CARTA N° 235756

MAT.: Da respuesta a cartas señaladas en el ANT.

Santiago, 28 DIC 2023

Señora
Alexia Camino Bucarey
CODEPROVAL
PRESENTE

Figura 1. Frecuencia de datos de concentración de oxígeno disuelto en área de vigilancia "RCR1". Elaboración propia.

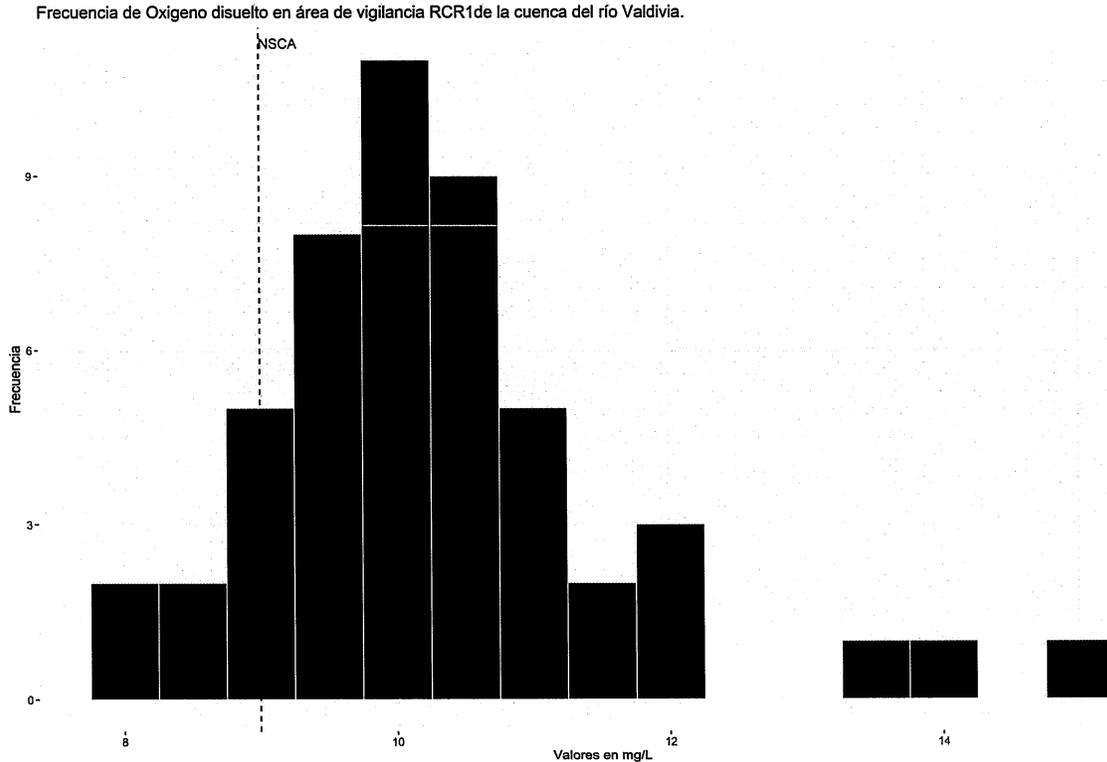
g) En relación a la regulación del oxígeno disuelto, el MMA declara que no se utilizó un estudio estadístico para convertir el criterio de cumplimiento de la UE a uno en base a percentil 85. Cabe señalar que la consulta se hizo porque en la presentación al Comité Operativo Ampliado se señaló que se había usado la norma canadiense de referencia para este parámetro, lo que pareciera que fue una información errónea, pues ahora se nos indica que se usó el criterio de la Unión Europea. Por lo tanto, la consulta debe interpretarse como la conversión de percentil 50 a percentil 15, lo que se entiende que tampoco se hizo.

Para ejemplificar la relevancia de este tema, se va a presentar una situación hipotética. Imaginemos que se toman 22 mediciones de OD, con los siguientes resultados (de 7,0 mg/L a 11,2 mg/L subiendo 0,2 mg/L cada vez):

Ante la pregunta ¿Cumple esa serie de datos la norma Europea?, la respuesta es SI, pues el promedio de las 22 mediciones (o percentil 50) es 9 mg/l, por lo que podemos sostener que la calidad de agua es adecuada, y correspondería a "Clase I".

Ahora bien, ante la pregunta ¿Cumple el PD de la Norma Secundaria de Calidad Ambiental para la protección de las aguas continentales de la cuenca del río Valdivia? la respuesta es negativa, porque el percentil 15 de esa serie de datos es 7,6 mg/L, y por lo tanto está muy por debajo de la "Clase 1", ubicándose en "Clase 3", en circunstancias que son los mismos datos.

Es decir, la misma calidad de agua (serie de datos) entrega resultados y consecuencias diferentes según el criterio de cumplimiento que se aplique.

Al respecto se informa que, tanto la definición de umbrales normativos como la definición de las condiciones de cumplimiento y excedencia corresponden a atribuciones propias del MMA en el proceso de elaboración de NSCA. Respecto al oxígeno disuelto, el MMA, de acuerdo a la sección 5.4.1.8 de la Guía, su función de proteger el medio ambiente, el mérito del procedimiento y a sus atribuciones discrecionales en la elaboración de NSCA, ha determinado una concentración de 9 mg/L de oxígeno disuelto para la protección de Aguas salmonícolas incluido en la normativa Europea (Directiva 2006/44/CE) para la determinación de la clase 1 ("excelente") de las Tablas de Clases de Calidad ("TdCC"), toda vez que corresponde a un valor que protege las condiciones ambientales, permite el desarrollo de la fauna íctica en todos sus estadios y se condice con los valores observados en las mejores estaciones de la cuenca del río Valdivia (ver secciones 6.4.1 y 6.4.2 del Informe técnico).

De manera posterior, haciendo uso de su facultad discrecional y el mérito del procedimiento, el MMA **decide normar en clase 1** para oxígeno disuelto las áreas de vigilancia "RCR1", "RCR2" y "RSP", con el objeto de mantener su calidad ambiental histórica que se encuentra en esta clase de calidad. Asimismo, el MMA decide que, para el control del oxígeno disuelto, se considerarán sobrepasadas las normas secundarias de calidad ambiental, cuando el percentil 20 de los valores de las concentraciones de las muestras analizadas, considerando un periodo de dos años calendario consecutivos, sea menor a los valores establecidos en las presentes normas. De esta manera, el MMA considera que este instrumento podrá garantizar la mantención del oxígeno disuelto en clase 1 en estas áreas de vigilancia, independiente de cómo se realiza el seguimiento de las normas de referencia.

En ese sentido, normativa establecida en RCR1, RCR2 y RSP es más restrictiva que la Unión Europea, debido a su condición de cumplimiento.

Finalmente, a modo de ejemplo, se muestra la distribución histórica de datos de oxígeno disuelto en RCR1 (n=49), donde se aprecia que el percentil 20 corresponde a valores entre 9,25 – 9,75 mg/L, dando cumplimiento a lo requerido por estas normas y justificando su elección para estas áreas de vigilancia.
